HENVENDELSER MODTAGET I HØRINGSPERIODEN

**FORSLAG TIL
LOKALPLAN MØLLE ALLÉ**

Høringssvar

Offentlig høringsperiode fra den 2. september til den 28. oktober 2020.

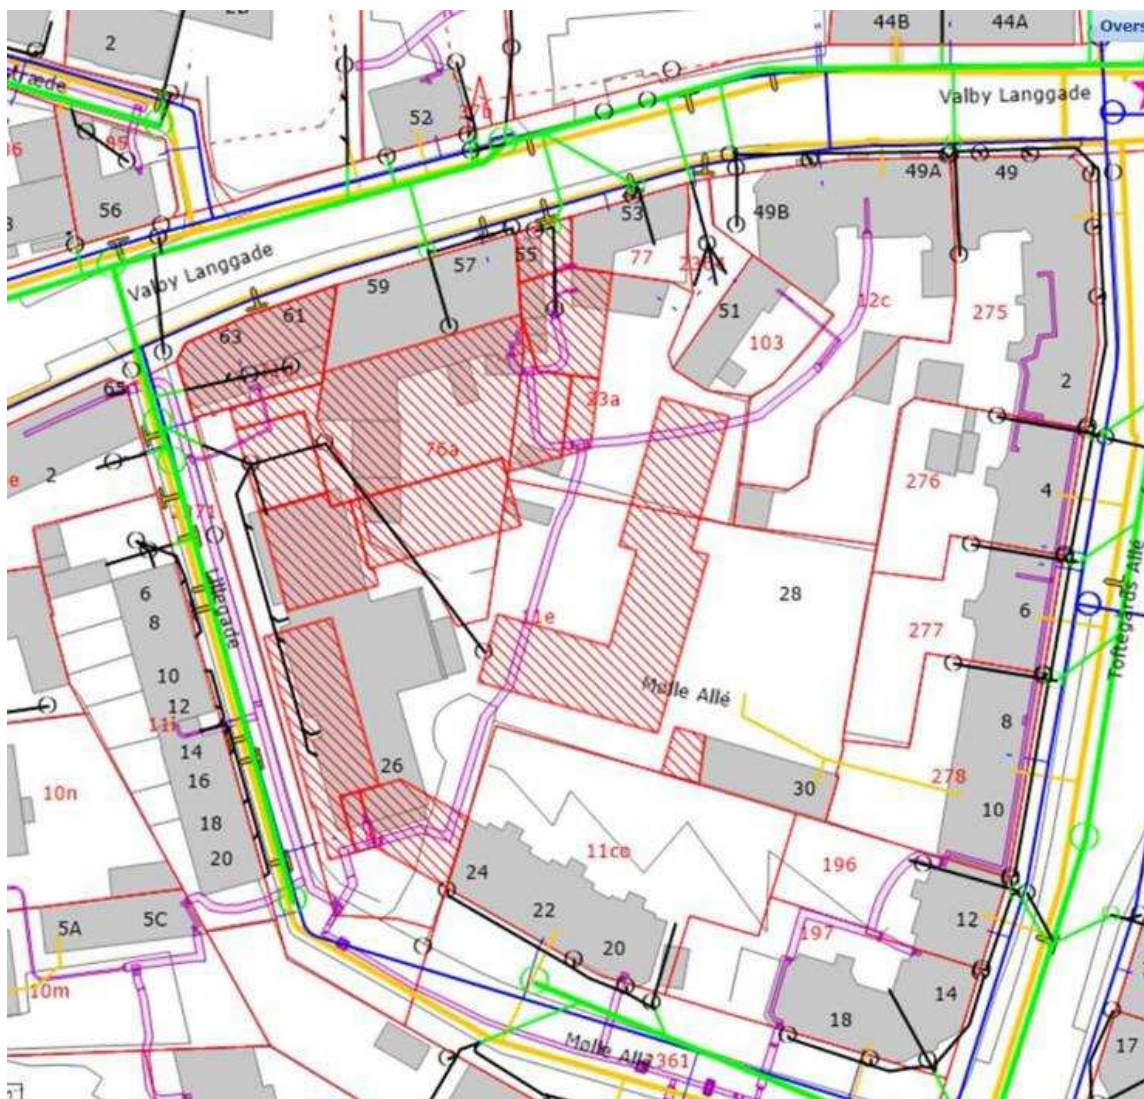
Det forventes at ledningen skal omlægges i forbindelse med udbygningen, for at koble de nye bygninger på fjernvarmenettet. Som det fremgår af kortet nedenfor forsynes varmekunderne i matrikel 12c og 103, Valby via stikket. Da bygningerne i disse matrikler er blivende er det vigtigt at HOFOR inddrages i de konkrete planer for udbygning af området, sådan at det kan sikres af varmeforsyningen til de blivende bygninger kan opretholdes i hele processen.

Foto optaget marts 1987 under istandsættelse af bygningen

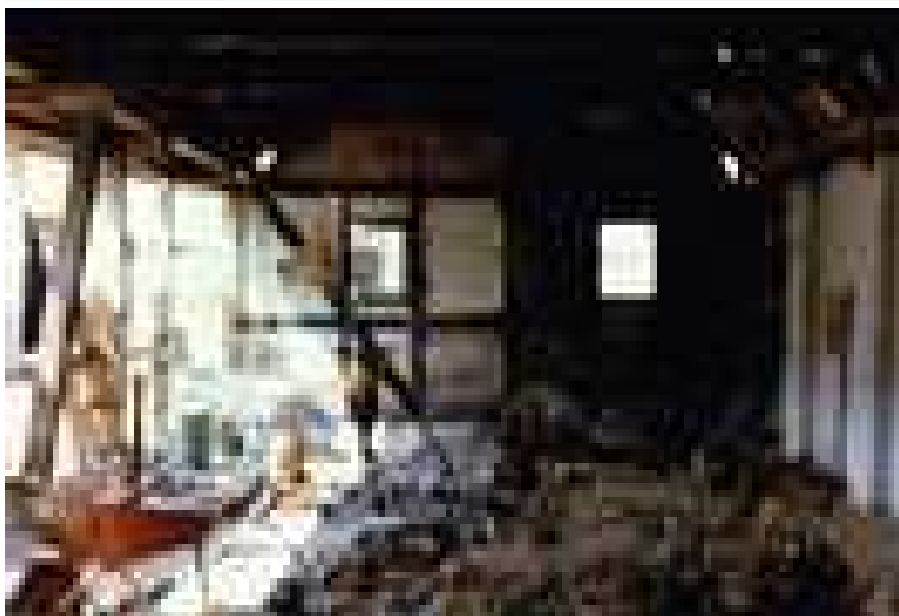
"Valby Langgade 55 er i SAVE registreret med værdien 6. Bygningen er opført i en etage til smedje i 1819. Bygningen brændte i 1987 og var oprindelig opført med bindingsværk. Ved genopførelsen er bygningen opført i tegl, hvorpå træbeklædning er påsat for at ligne bindingsværk. Det er alene gavlen mod vest, der står som oprindeligt. På den baggrund udpeges bygningen ikke som bevaringsværdig i lokalplanen, og den vil kunne nedrives"

På dette grundlag undrer Valby Lokalhistoriske Selskab og Arkiv sig over den tilsyneladende nedklassificering, og vi må derfor mene, at der er tale om en fejl, som bør berigtiges. Dette vil så medføre, at smedjens bevaringsværdi er højere end den, man er gået ud fra ved udarbejdelse af udkast til lokalplan.

Skitse som viser snit gennem Lillegade

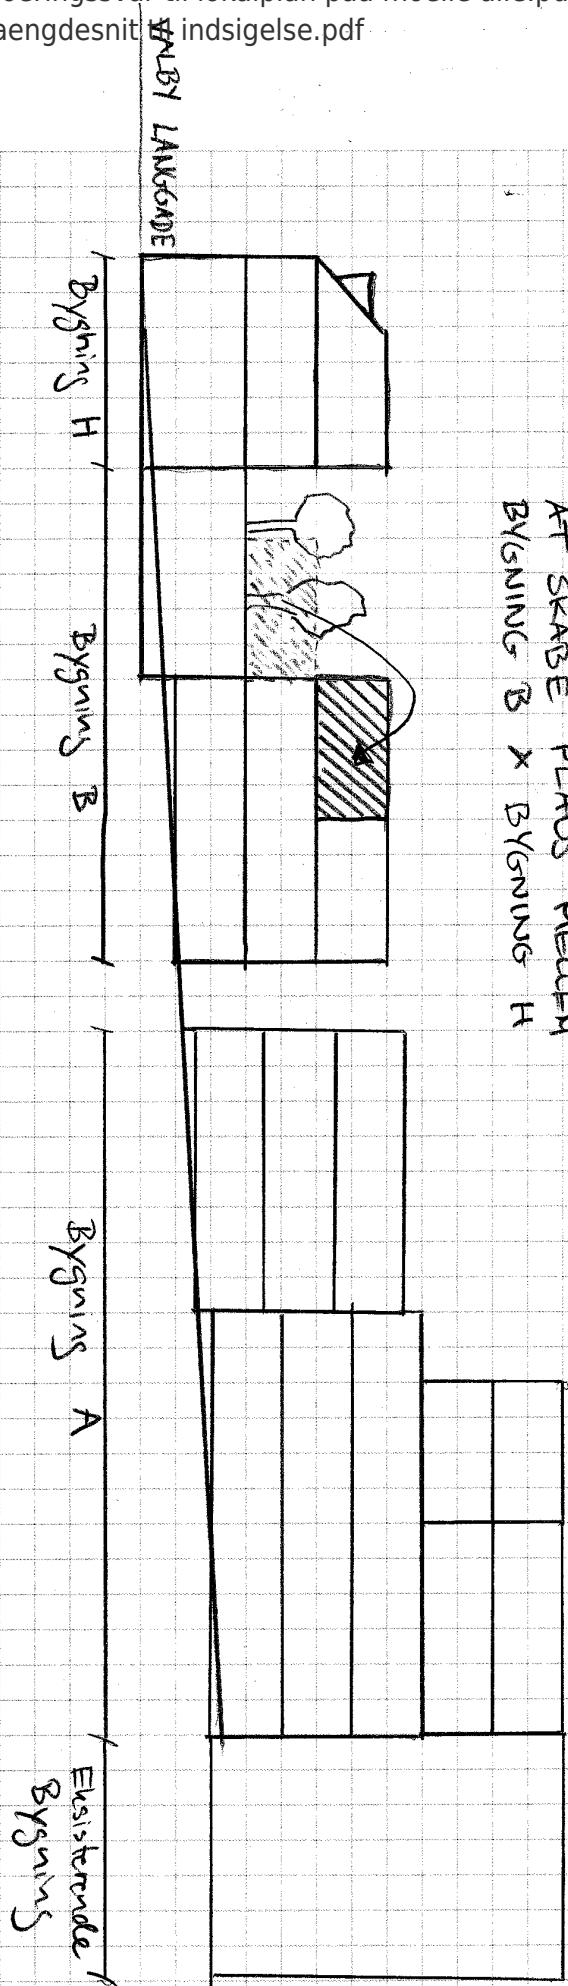
Terrænregulering langs Lillegade kan af hensyn til handicap adgang (niveaufri adgang) blive nødvendigt da der er meget store terrænforskelle. Dette bør indarbejdes i det kommende plangrundlag.

Tegning 4a · Bebyggelsens omfang og placering

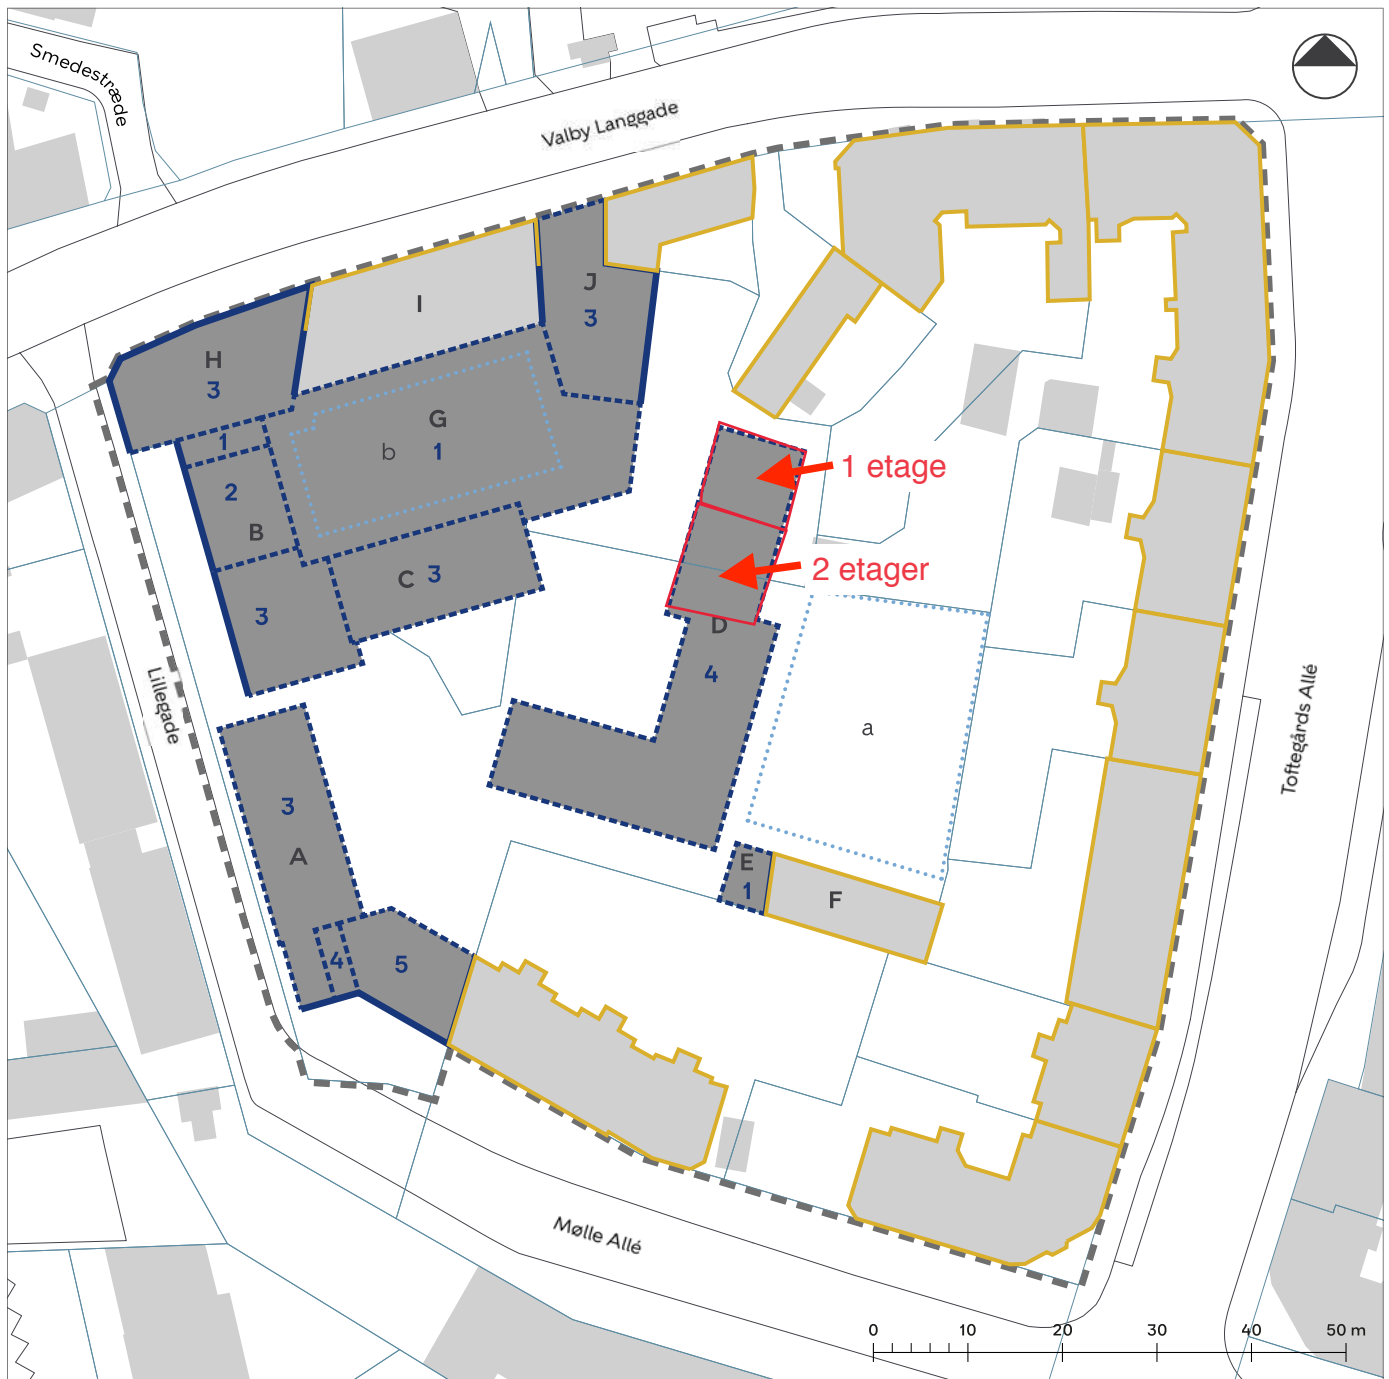
Alligevel er planen at bygge et 16 meter højt, 4 etagers byggeri, 2.5 meter(!) fra Valby Langgade 51, som kun er 6 meter højt. Et spring på 10(!) meter. Det er et spring som er nævnt med en enkel sætning i planen, og som der kun er en ufuldkommen visualisering af. Der er lavet en enkel visualisering imod Valby Langgade 51, men her har man undladt at sætte vinduer og døre i visualiseringen, så man ingen fornemmelse får af de faktiske forhold. Vi har selv fået fremstillet nogle visualiseringer som kan give et indtryk

Bygningen (omtalt Bygning D) i gården har stor skyggeindvirkning på mange ejendomme. Men hvis den bygges alligevel må vi insistere på at den i det mindste honorere både lokalplanens grundtanker og afhjælper nogle af de værste gener, som den påfører de nuværende beboere i den nordlige del.

Det vil delvist løse to problemer. Overgangen til Valby Landsby bliver, i overensstemmelse med lokalplanen, nu faktisk en overgang imellem karréerne og den gule by. Den helt absurde overgang imellem nyt og gammelt undgås. Der vil blive mere lys, og ikke mindst mindre "inddæmning" af de mest skygge påvirkede områder i den nordlige del af byggeriet. Omkostningerne i etage m2, må være overskuelige i forhold til byggeriet omfang.
